**CONSTRUCTION D'UNE CENTRALE PHOTOVOLTAÏQUE
SUR LE CRASSIER DE L'ANCIEN SITE ARCELOR**

**ENQUÊTE PUBLIQUE PORTANT SUR LA DEMANDE DE
PERMIS DE CONSTRUIRE N° 030 141 18 C 0046
PRÉSENTÉE PAR LA SOCIÉTÉ RES**

RAPPORT

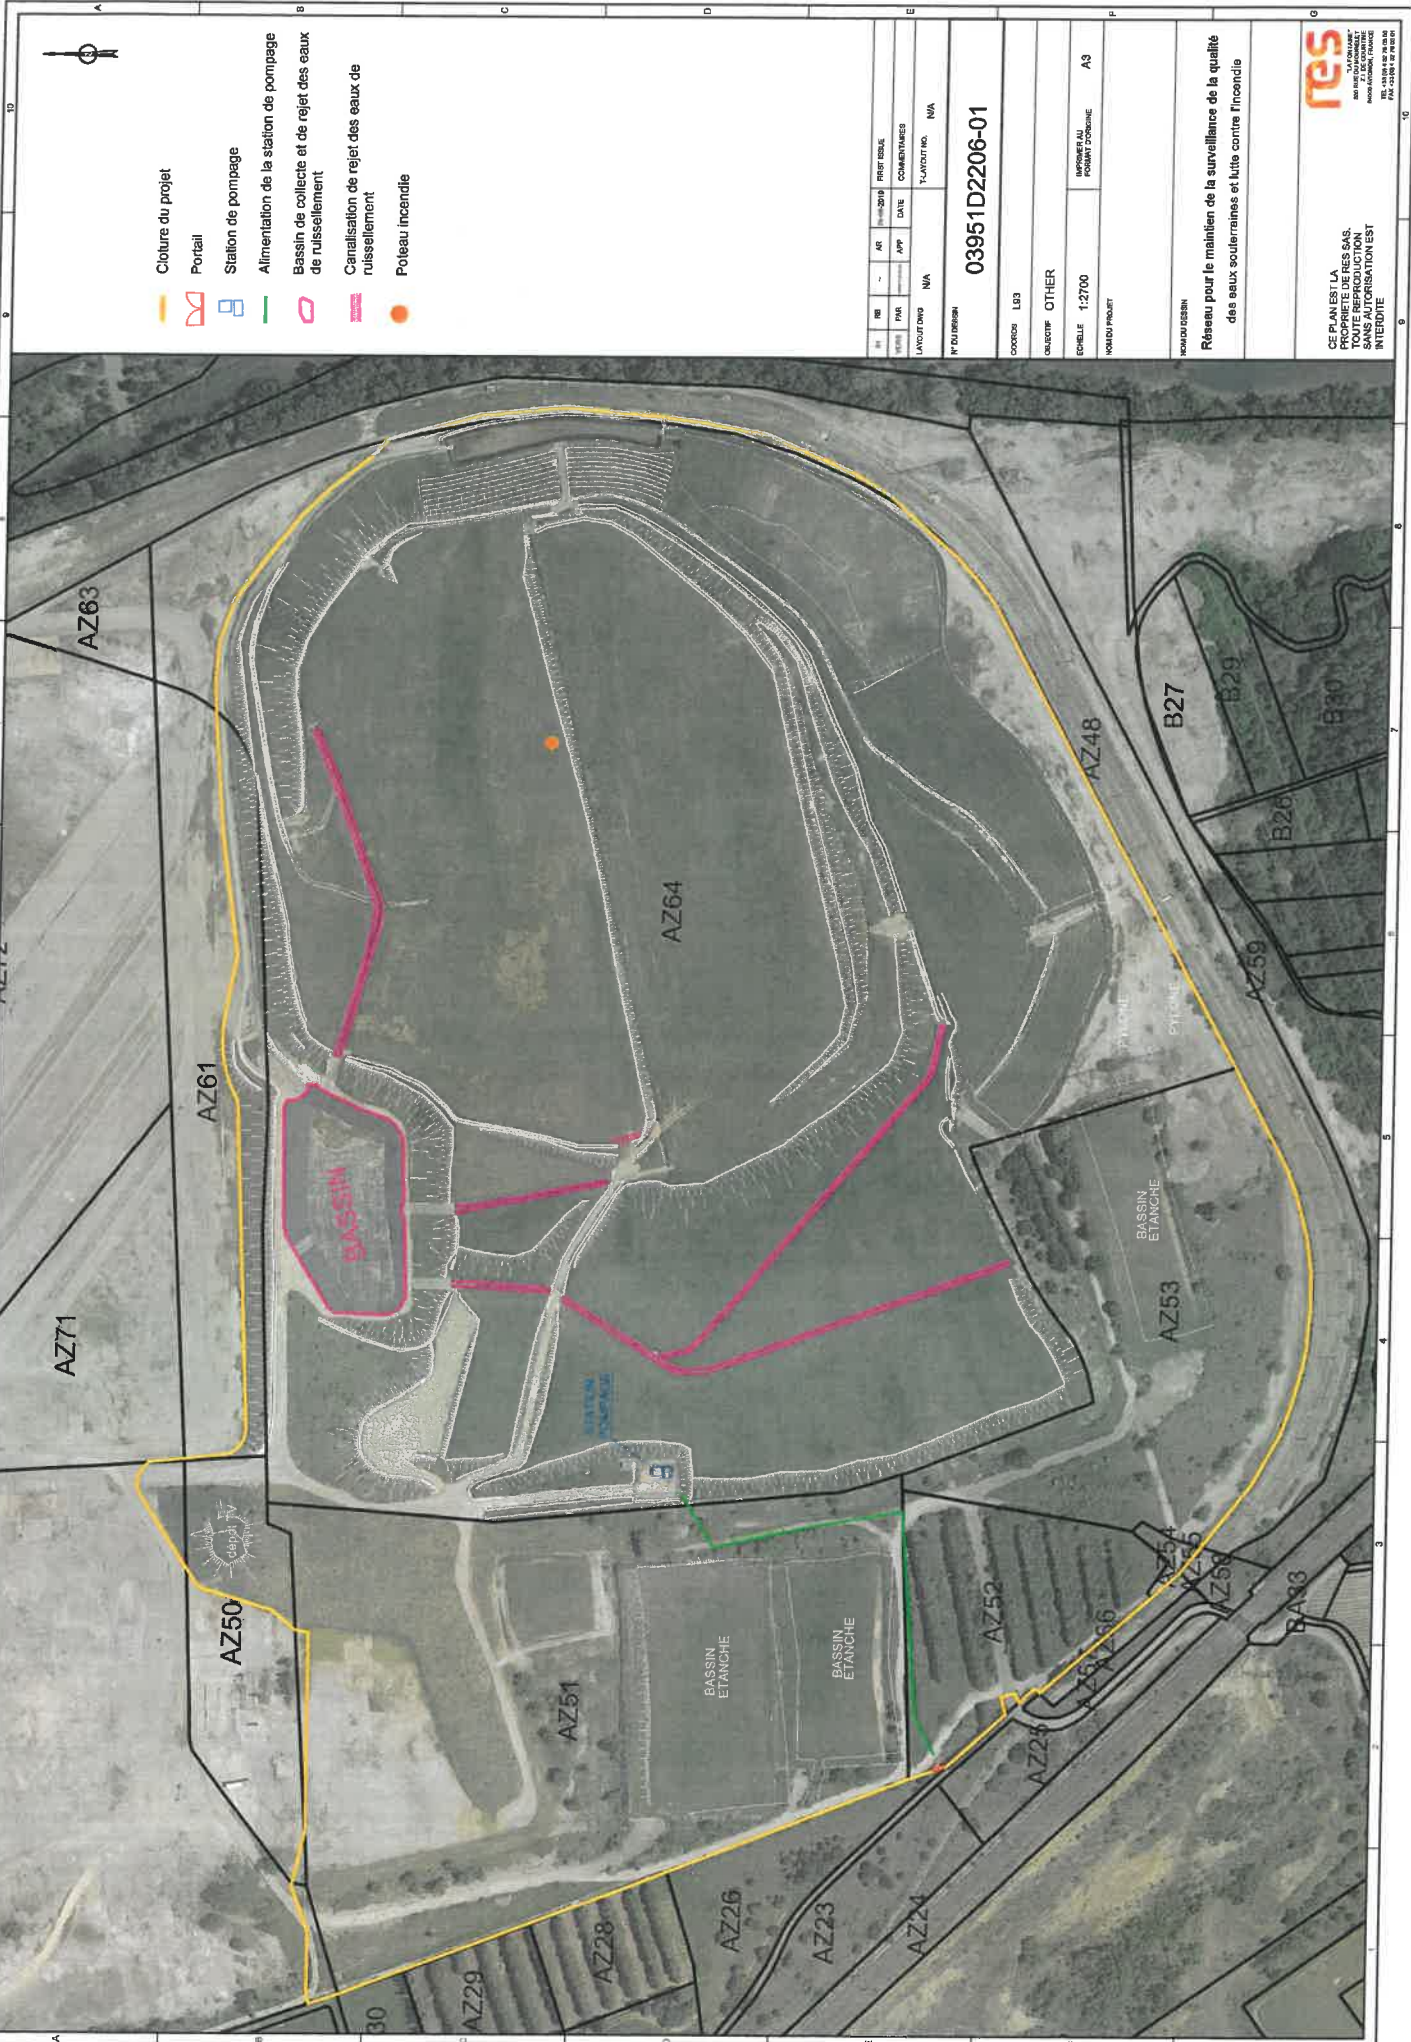
Je recommande à RES de joindre ce plan à la demande de permis de construire (pièce PC2).

Je recommande à RES de joindre le plan n° 03951D2206-01 à la demande de permis de construire (pièce PC2).

Je recommande à RES de joindre le plan n° 03951D2206-01 à la demande de permis de construire et de mettre à jour la liste des parcelles cadastrales, page 9/17 du formulaire cerfa et page 20 du dossier de demande de permis de construire.

Serait-il possible de récapituler sur ce plan les réseaux et équipements utiles à la réalisation du projet en ce qui concerne les volets « maintien de la surveillance de la qualité des eaux souterraines » et « lutte contre l'incendie » ?

Je recommande à RES de joindre le plan n° 03951D2206-01 à sa demande de permis de construire la centrale du crassier (pièce PC2).

2. de joindre le plan masse n° 03951D2206-01, réalisé par ses soins pour répondre aux observations, à la demande de permis de construire (pièce PC2),
3. de compléter la liste des parcelles cadastrales, page 9/17 du formulaire cerfa et page 20 du dossier de demande de permis, par rapport aux différentes évolutions qui ont pu avoir lieu et au tableau fourni dans la réponse aux observations,

d) Le plan n° 03951D2206-01 (PJ n°10) complète utilement la pièce PC2 de la demande de permis (plan de masse des constructions n° 03640D2811-02 et plan de masse du projet n° 03640D2815-02). Il met en évidence les infrastructures préexistantes et le périmètre clôturé. Le tableau cite de nouvelles parcelles : AZ n° 48, 68, 71.

Voir plan ci-joint.
